GEOMÁTICA-EIA-CAT I-0005-2025

ESTUDIO DE IMPACTO AMBIENTAL
CATEGORÍA I

PROYECTO:
PLAZA COMERCIAL

RESPUESTA A LA NOTA ACLARATORIA DRPM-047-2024

Figura N°1. Coordenadas del polígono muestran la superficie del proyecto.

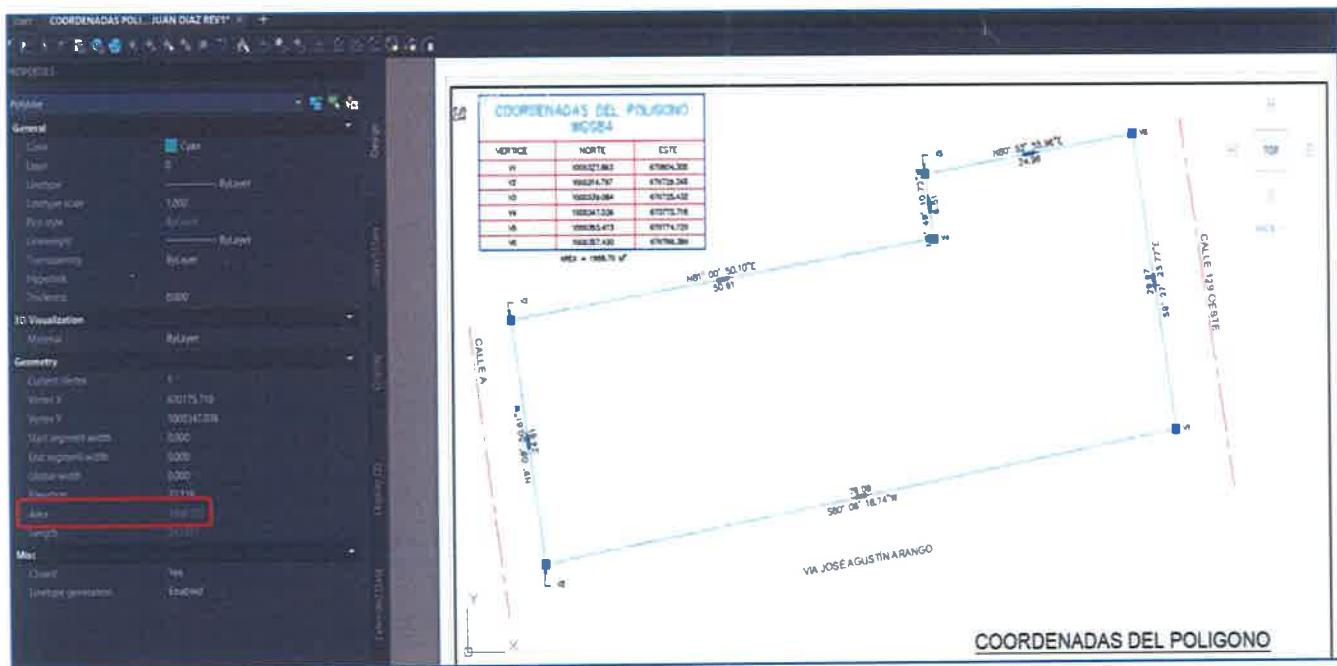
1. En la foja 10 del expediente administrativo se presenta el Certificado de Propiedad emitido por el Registro Público de Panamá, en donde se indica que la finca con Folio Real 92849, cuenta con una superficie de 1232.32 m² y la finca con Folio Real 71008, cuenta con una superficie de 756.38 m², haciendo un total de 1988 m² 70 dm²; sin embargo, en la verificación de coordenadas emitida por la Dirección de Información Ambiental (DIAM), generó lo siguiente: Con los datos proporcionados se generó un (1) polígono, con una superficie de 0 ha + 2,016 m², por lo que se solicita:
- a) Presentar juego de coordenadas UTM — WGS84, cónsono a la superficie total de las fincas presentadas.

R/. Se presentan las coordenadas UTM — WGS84 enlazadas a la red CORS Topored de La Casa del Topógrafo, la cual a su vez está amarrada a la red geodésica del Instituto Geográfico Nacional Tommy Guardia. El plano completo, junto con los mapas actualizados de Ubicación Geográfica y Cobertura Boscosa y Uso de Suelo se podrán encontrar en el Anexo N°1.
